Přehledový list připomínek v lokalitě 344 / K Barrandovu

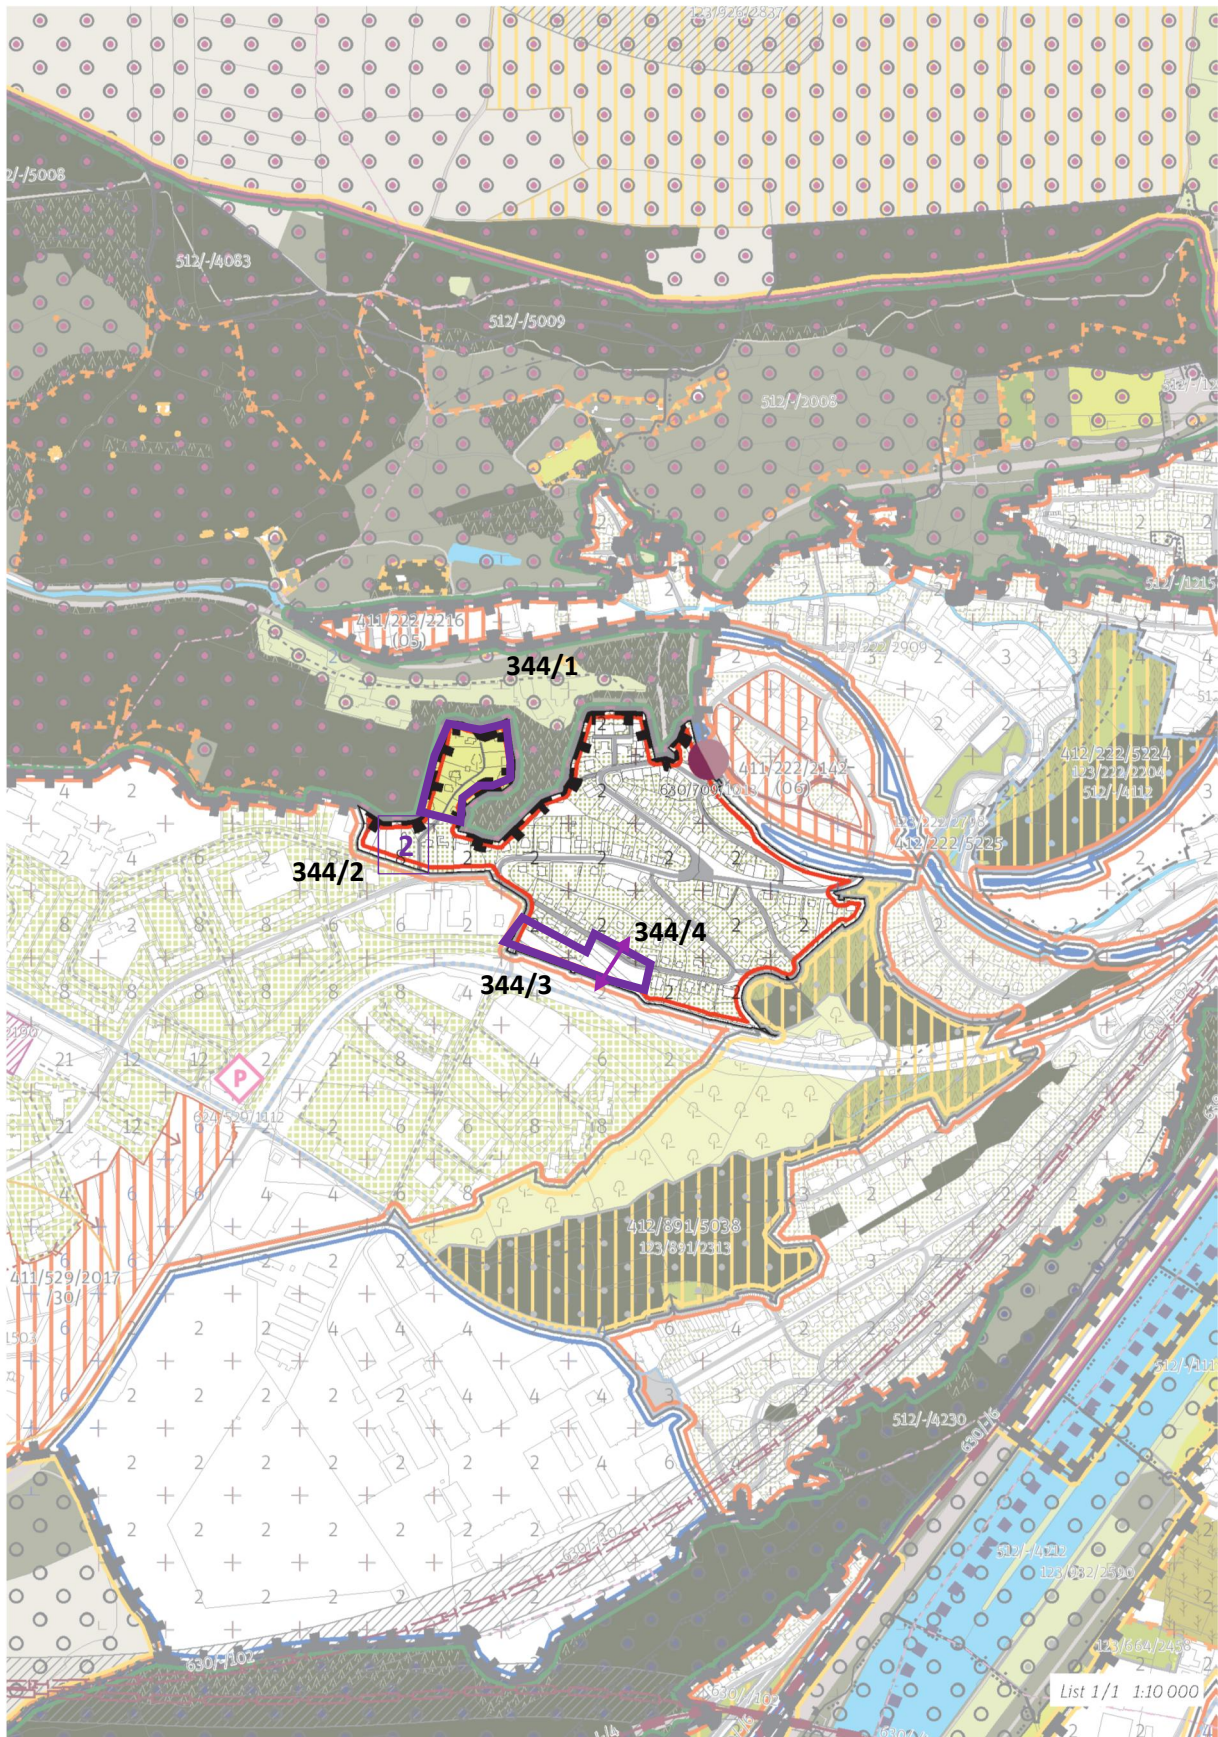
Upozornění na zkolaudované domy.

Odůvodnění: V lokalitě jsou již zkolaudované domy. Jsou zde i domy, které nejsou zapsané do katastru nemovitostí. Metropolitní plán by měl dát jasný názor, co s nezkolaudovatelnými domy – asanovat nebo legalizovat.

Změna podlažnosti na 2 RNP. Tato připomínka je zásadní.

Odůvodnění: V této části lokality je uvedena podlažnost 8 RNP nesmyslná.

Zelený pás podél cyklotrasy. Tato připomínka je zásadní.

Odůvodnění: Nutnost dostatečného prostoru a odstupu od plotů zástavby.

Pěší propojení. Tato připomínka je zásadní.

Odůvodnění: Zmenšení bloku a zkratka k tramvajové zastávce. Šířka minimálně 6 m.

Vypustit z výkresu 02 rastr Výškové regulace, ponechat jako informativní ukazatel ve Schéma 03. Tato připomínka je zásadní.

Odůvodnění: Výšková regulace pomocí čtverců 100 x 100 m je v území stabilizované lokality s jasnými objemy budov nadbytečná a nepřesná - zavádějící. Výšky hrubého rastru neodpovídají ani současné výškové hladině. PSP dostatečně jasně definují pravidla pro dostavbu proluk či přestavbu stávajících objektů - vychází se z výšky existujících objektů a také z indexu využití lokality.

Zohlednit probíhající změnu ÚPn v území: Z3108. Tato připomínka je zásadní.

Odůvodnění: Jedná se o změnu ÚPn probíhající a pořizovanou se souhlasem MČ Praha 5.
